**Oggetto: D. Lgs. 152/2006 art. 28 – Verifica d’ottemperanza alle condizioni ambientali n. 2 del parere CTVIA n. 113 del 25/06/2021 e n. 6 e 10 del parere della Regione FVG espresso con D.G.R. n.679 del 03/05/2021, allegati al provvedimento di VIA n. 382 del 24/09/2021 relativo al “Progetto di modifica della Centrale Termoelettrica di Monfalcone”. Proponente: A2A Energiefuture S.p.A. Osservazioni Comune di Monfalcone**

**Oggetto: Lavori del tavolo tecnico di cui all'art. 6 dell'accordo attuativo sottoscritto tra Regione FVG e A2A Energiefuture S.p.A.**

**Riscontro al verbale del primo tavolo tecnico.**

lay-out dell'allegato all'accordo

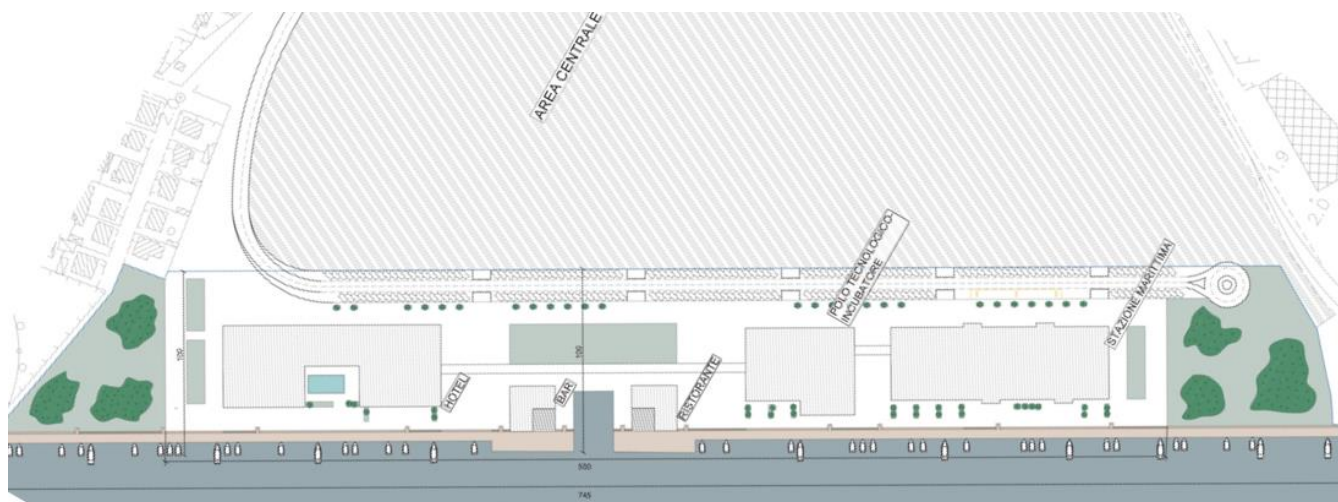
Il Comune di Monfalcone ribadisce che la riqualificazione dell'area oggetto di intervento dovrà costituire un prolungamento della città verso il porto, senza discontinuità e quindi senza concentrare gli edifici (Hotel, ristoranti, polo tecnologico e stazione marittima) all'estremità sud-est dell'area in oggetto.

Si richiede quindi che venga rispettato il lay-out della planimetria riportata nell'allegato 4 all'accordo di cui alla delibera n. 363 dd. 28/02/2023, accordo sottoscritto dal Presidente della Regione FVG e da A2A in data 02/05/2023. Tale lay-out è pertanto un preciso riferimento operativo per l'attuazione delle opere di mitigazione e compensazione territoriale.

Schema 1 – Viabilità proposta dal Comune

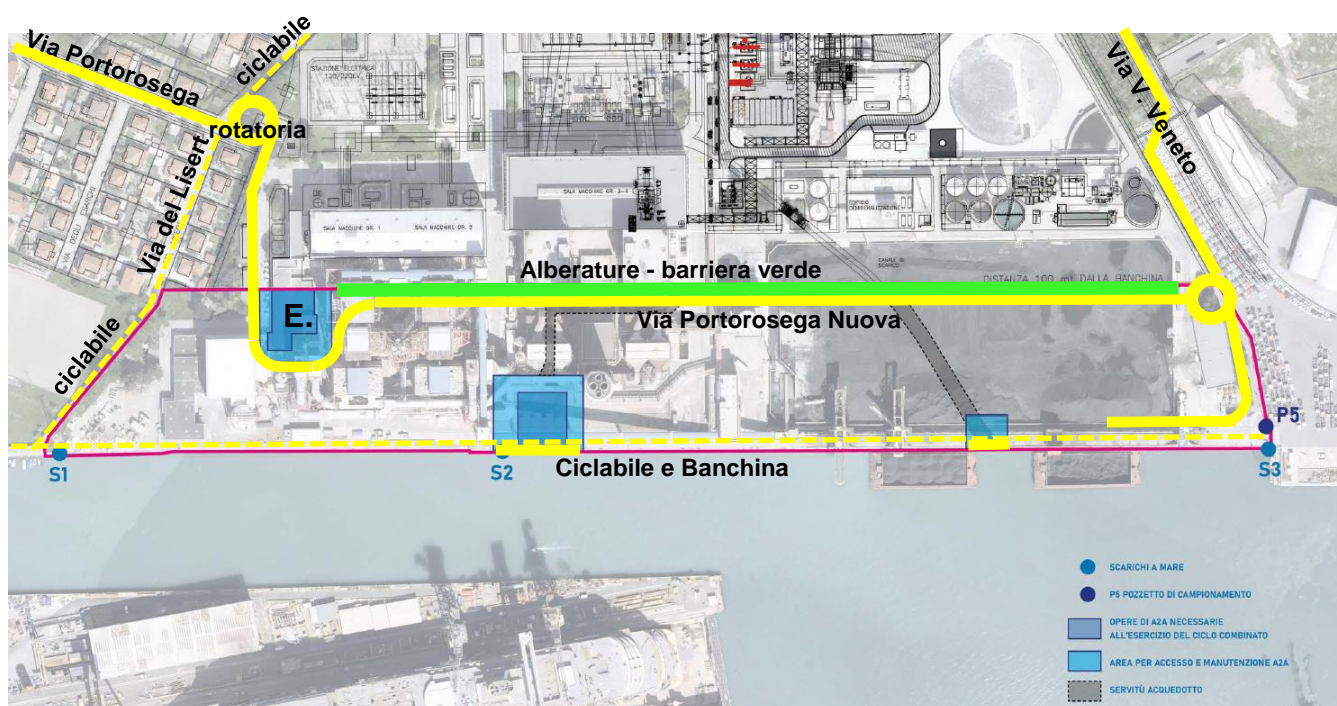
Si concorda sulla realizzazione di una viabilità di accesso all'area dalla via Vittorio Veneto e la necessità di un accesso per la mobilità lenta in continuità con la ciclabile che costeggia il Canale Valentinis, ma anche di una viabilità di accesso/uscita dalla via Portorosega sfruttando l'accesso esistente di A2A sul fondo della via Portorosega (la circolazione potrebbe anche aver un unico senso di percorrenza).

Si ritiene infatti che la via di accesso alla nuova area non possa passare per l'area residenziale di via del Lisert in considerazione dei flussi di traffico prevedibili legati alle attività che graviteranno sull'area (nautica, alberghiera ecc.). Pertanto si chiede di utilizzare il tratto finale di via Portorosega secondo un tracciato che prosegua, previa rotonda, all'interno di A2A.

Per quanto riguarda i tre vincoli delle strutture che dovrebbero permanere nel sito, si chiede che il locale elettrico (indicato con E. nello schema 1) non venga utilizzato da A2A e tale area venga lasciata libera come indicato nel layout allegato 3 dell'accordo.
